Töö nimetus:
ELAMU rekonstrueerimine ja laiendamine
üle 33% Ehitismälestise 8545 kaitsevööndis
Muinsuskaitseala 2589 kaitsevööndis

Aadress:
Roosikrantsi tn 8/2, Kesklinna linnaosa, Tallinn

Töö nr: 19-02
Töö staadium: Muudatusprojekt

Joonis: LÕIGE 3
Joonise nr.: AR-6-05-M
Mõõtkava: 1 : 100
Kuupäev: 06.2025

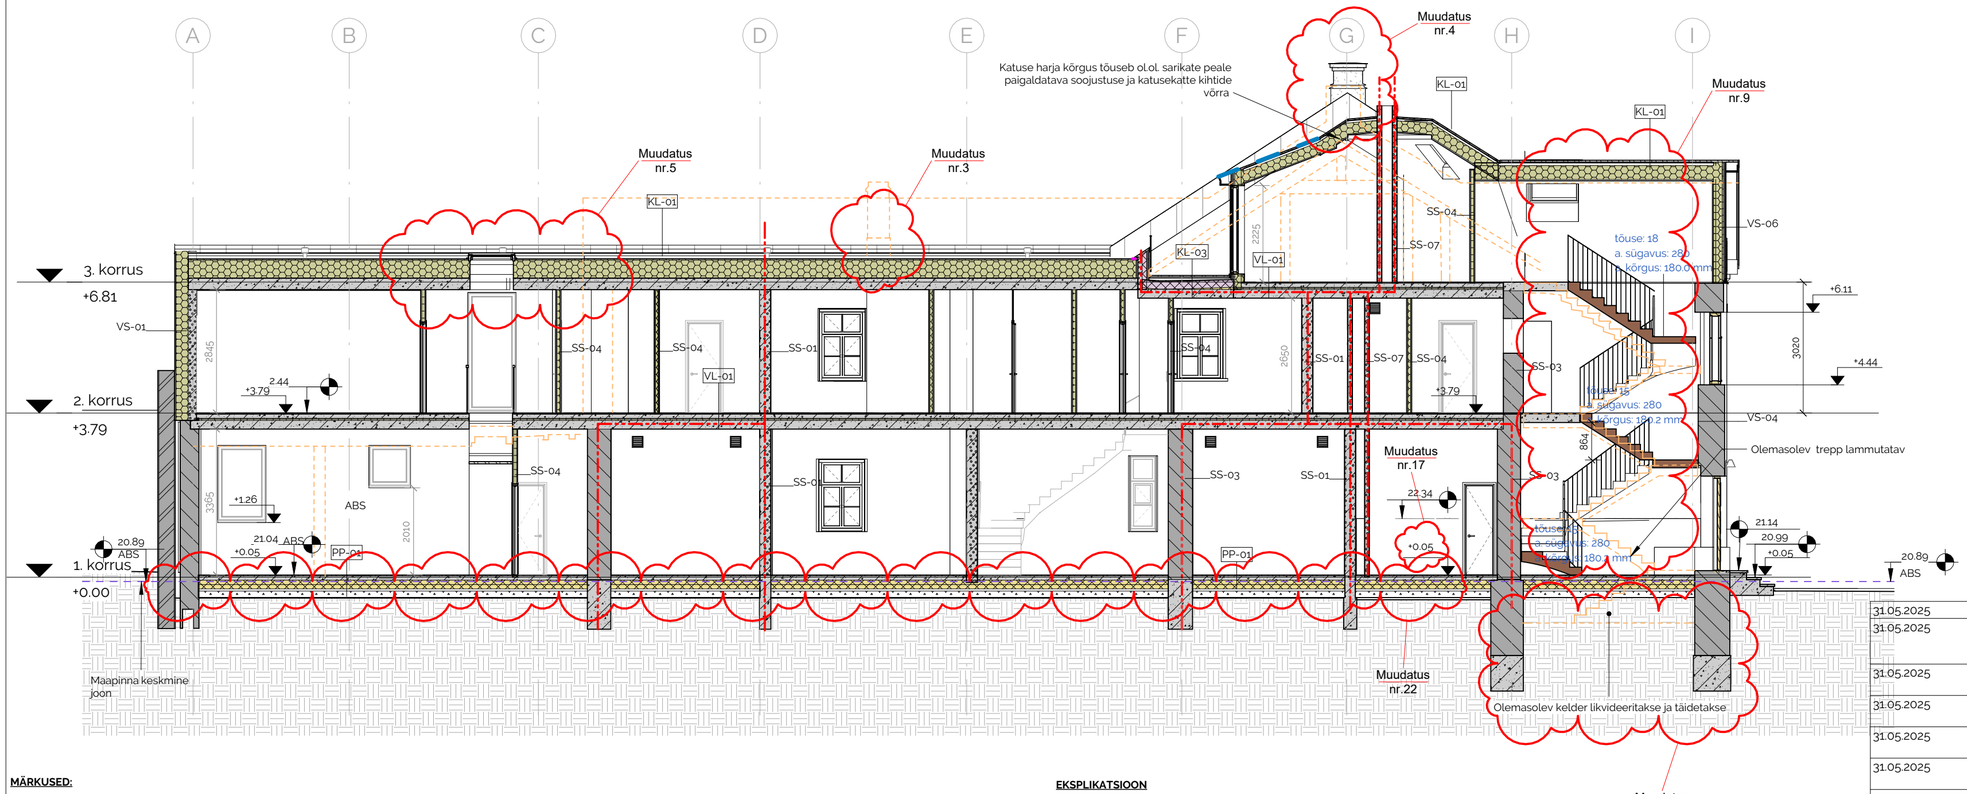
31.05.2025	22	Põranda konstruktsioon muudetud	Oksana Karula
31.05.2025	17	Põranda kõrgusmärk on muudetud.Varem oli esimesel korrusel erinevad kõrgusmärgid, nüüd on põrandal kõikides hoone osades üks kõrgusmärk	Oksana Karula
31.05.2025	16	Vastavalt uuele planeeringule hoone maa-alune osa likvideeritakse ja täidetakse	Oksana Karula
31.05.2025	9	Vastavalt uuele planeeringule olemasolev trepp likvideeritakse ja asendatakse uuega.	Oksana Karula
31.05.2025	5	Vastavalt uuele planeeringule on muutunud katuseakende asukohad ja arv.	Oksana Karula
31.05.2025	4	Olemasolev korsten likvideeritakse ja ehitatakse korstna imitatsioon, et säilitada hoone algne välimus	Oksana Karula
31.05.2025	3	Olemasolev korsten likvideeritakse	Oksana Karula
Kuupäev	**Tähis**	**Muudatuse sisu**	**Teostas**
MUUDATUSED		Käesolev joonis muudab kehtetuks joonise AR-6-05
